FORD Galaxy 1,9 L TDI depuis le 11/97 Infiltration d'eau dans le projecteur gauche

Après de fortes pluies, des projections d'eau peuvent pénétrer dans le projecteur gauche.

Fig. 2

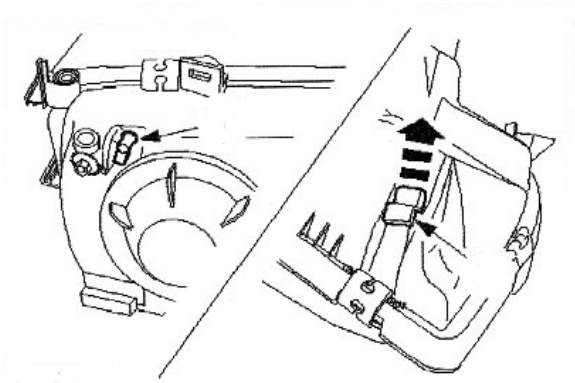
3. Déposer le flexible de ventilation supérieur et inférieur (Fig. 2).

Fig. 3

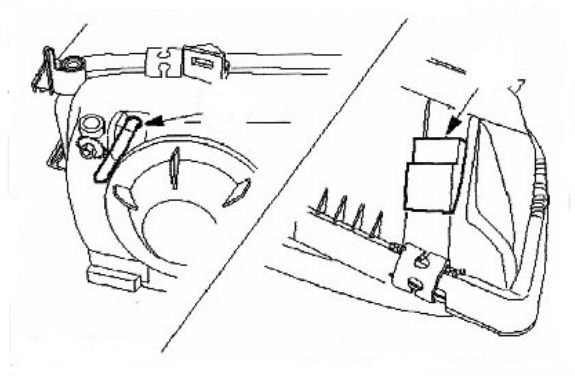
4. Brancher un nouveau flexible de ventilation puis monter le couvercle anti-projections d'eau. Incorporer le flexible de ventilation de telle sorte que la coiffe du projecteur soit accessible (Fig. 3).
